千里津雲台団地 団地再生事業
事業者見解書

令和7年（2025年）8月

独立行政法人 都市再生機構西日本支社

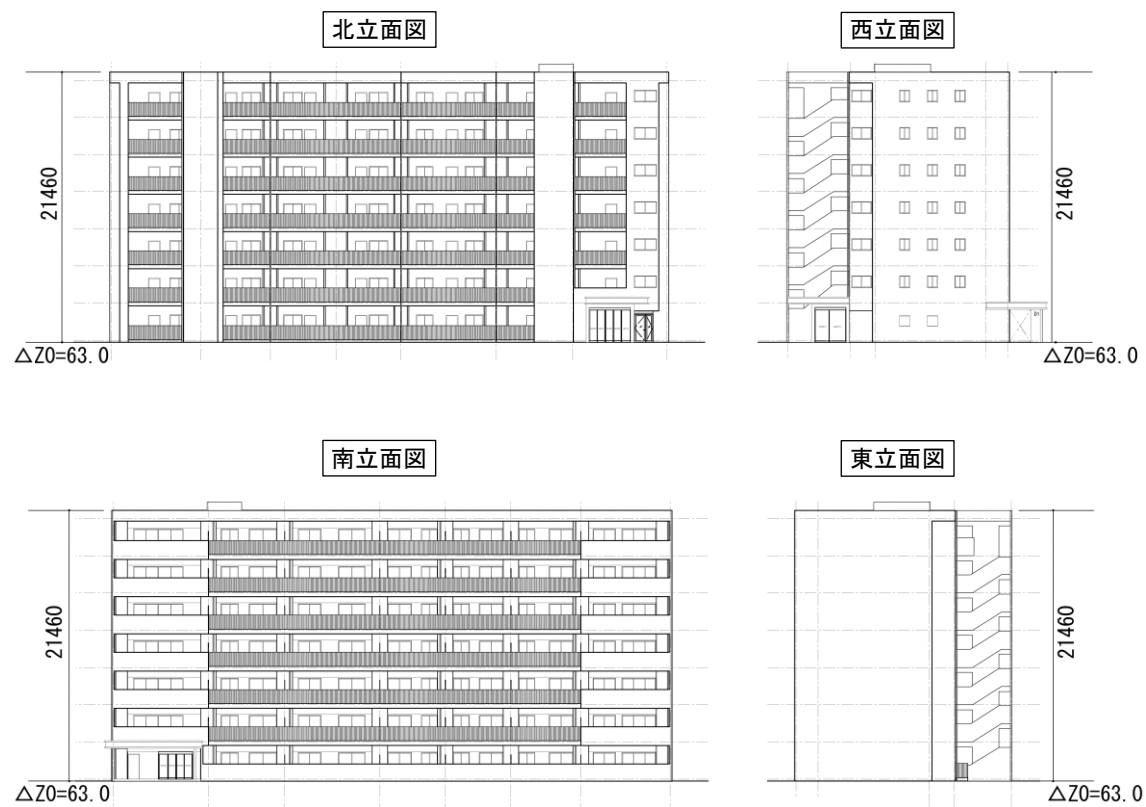
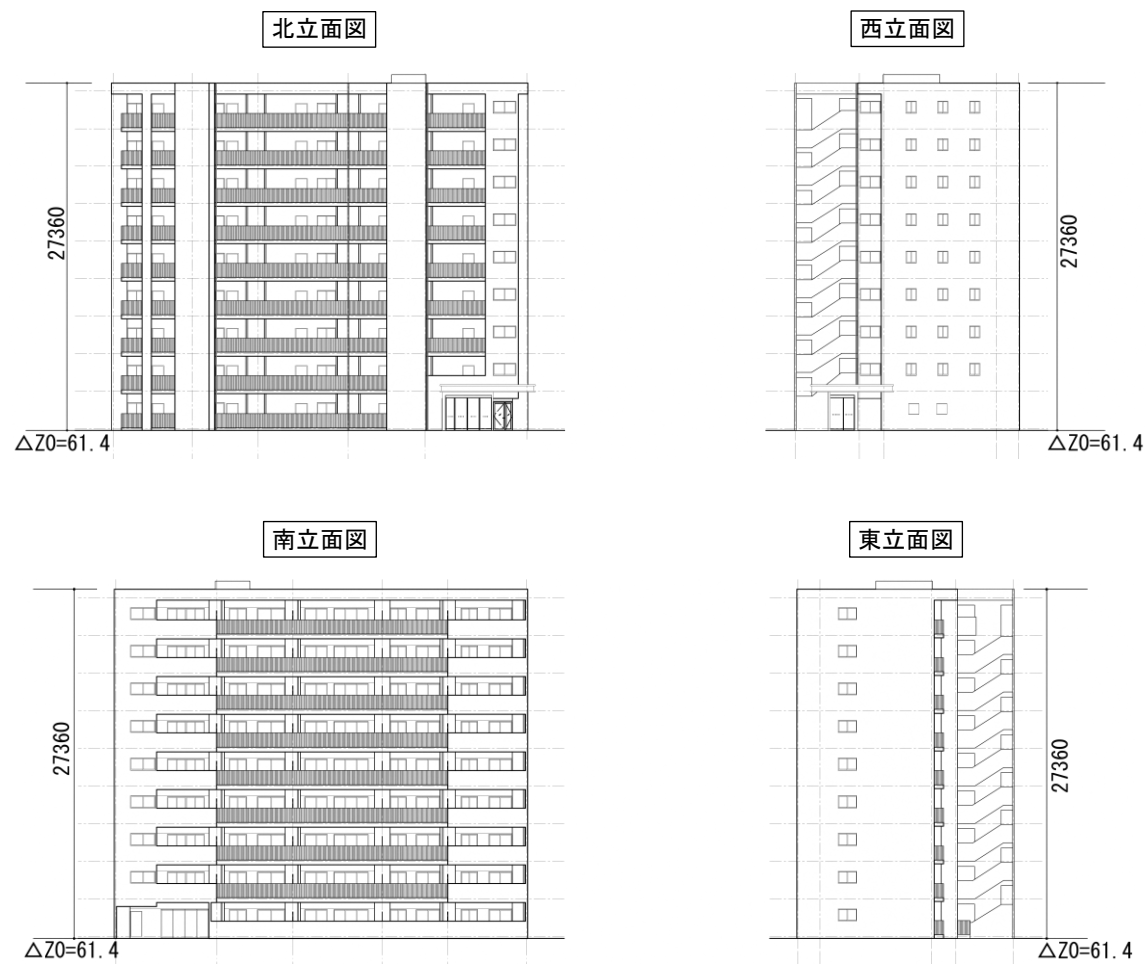
評価書案についての意見書の概要	左の意見書に対する事業者の見解
■ D1棟、D2棟が7階建で計画されており、周辺に近い住棟よりも低くなっているが、G・H・I棟の階数を抑え、減らした戸数をそちらに乗せればよいのではないのでしょうか。計画案を見ると、団地内の居住性を第一に考え、周辺への配慮が足りないと感じます。広大な敷地のため、配棟パターンは無数にあると思います。新たな団地内の住民、周辺住民どちらにとってもより良い計画を考えていただきたいと思います。	D1、D2棟の階数を増やす提案については、C棟、D1棟の1階部分に建築基準法の定める日照を確保できず、住戸として使用できない箇所が発生することから、採用できかねます。 複数案の検討の中で、南北方向の長大住棟による圧迫感やバルコニーの見合いの解消等の周辺への影響の低減に努めた現在の計画を採用していますので、御理解ください。

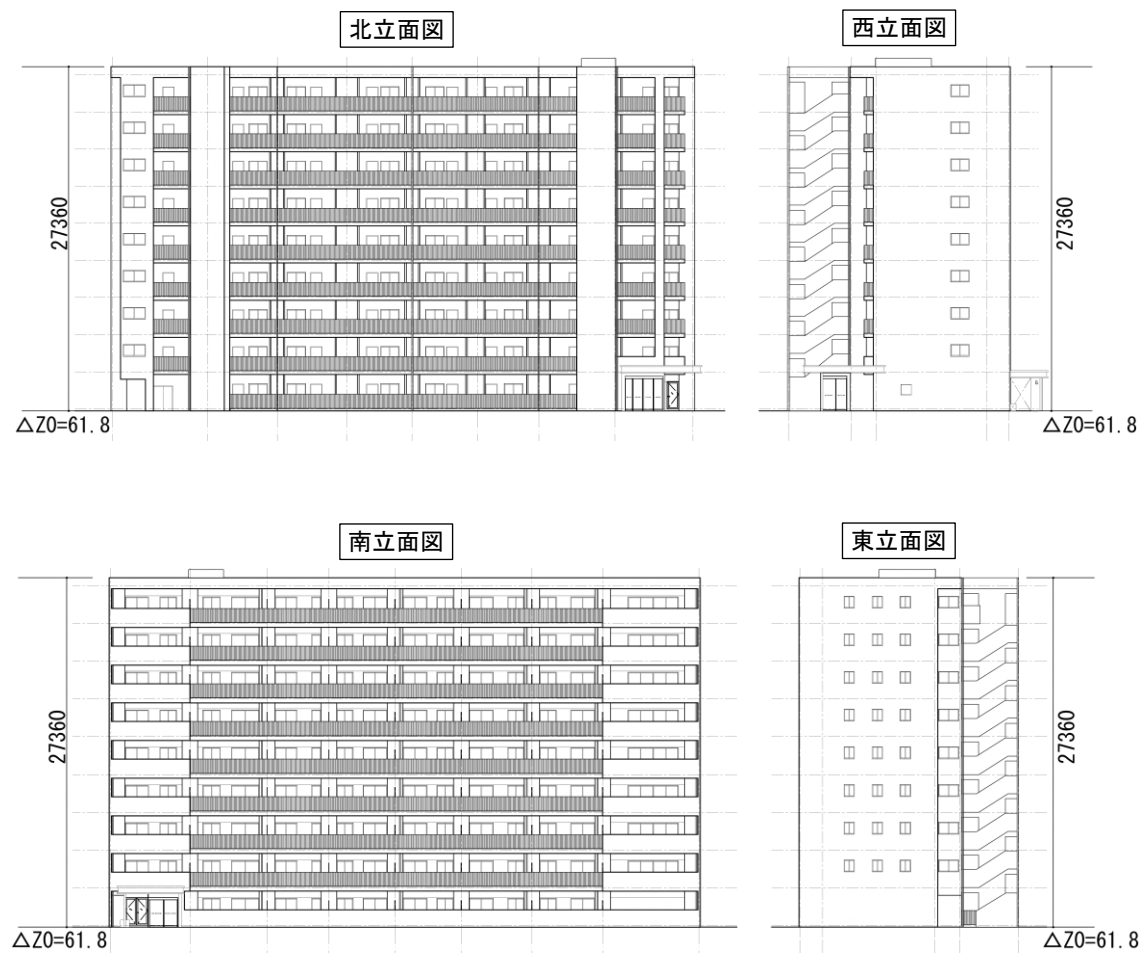
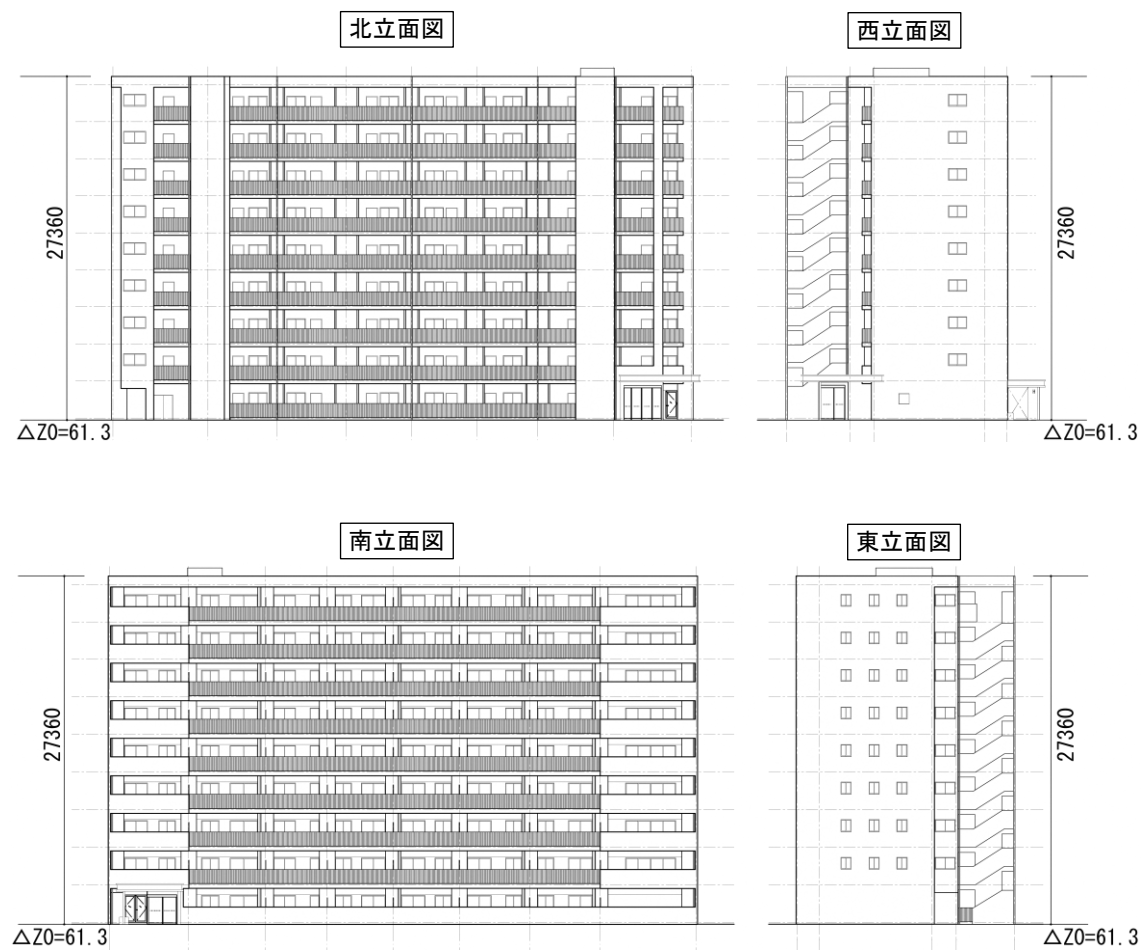
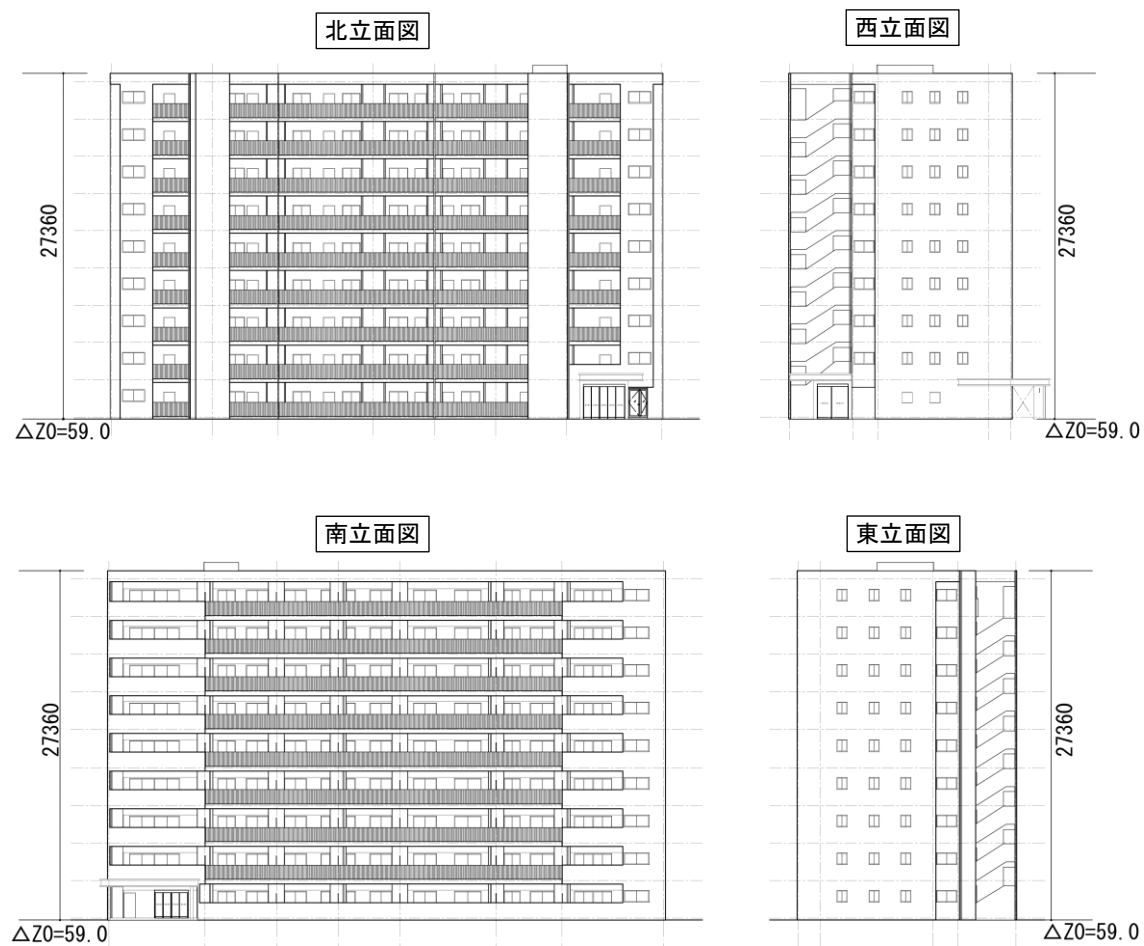
評価書案についての意見書の概要	左の意見書に対する事業者の見解
Brillia City千里津雲台管理組合（当マンション全所有者202戸で構成）の理事会で、環境影響評価書案を検討した結果、次のとおり、お願いします。 1 G・H・I棟が9階建てになっているのを、7階建てにしてください。又は底地を掘下げた上で、9階建てにしてください。 ① G・H・I棟は、当マンションから見て高台に建設予定であり、実質11～12階建ての高さに相当し、景観を著しく阻害するのみならず、心理的に圧迫されるため。 ② 当マンションのバルコニーは、主に西側を向いており、昼からしか日があたらず、洗濯物を乾かすには、日照阻害の影響が著しく大きい。 2 当マンション西側の南北の道路は、大型貨物（乗用）自動車等の通行禁止、駐車禁止、追越し禁止が定められているため、法令遵守をお願いします。	1 G、H、I棟の配置や高さ等については、周辺の景観や日照に大きな影響が生じないよう複数案の検討を行っており、隣接する建物とのバルコニーの合いを避けた建物配置とし、階数については、吹田市の定める高度地区による制限高さ（緩和後31m）より1層下げた現在の計画（約27m）としております。 なお、G、H、I棟の設計地盤面を下げた場合、敷地全体で高低差処理の為に造成工事が大幅に増加し、工事の長期化や周辺環境への影響増が避けられないことから、対応できかねます。 本事業における日照阻害については、事業計画地周辺で住宅地等としての居住環境を保護するために定められた規制となる「冬至日において、2.5時間以上の日影」が生じる既存建物は存在しないことを確認しております（評価書案p12. 16-6図12. 16-3参照）。特に敷地東側においては、2.5時間の日影線が規制基準の10mラインより狭い5m程度に抑える計画としております。 2 事業計画地東側道路については、大型自動車等の通行規制の対象道路ではございません。事業計画地北側の九十九坂については、大型自動車等の通行規制が定められております。 今後所管警察と北側道路の規制解除について協議し、敷地周辺道路の交通量の平準化を図ってまいります。
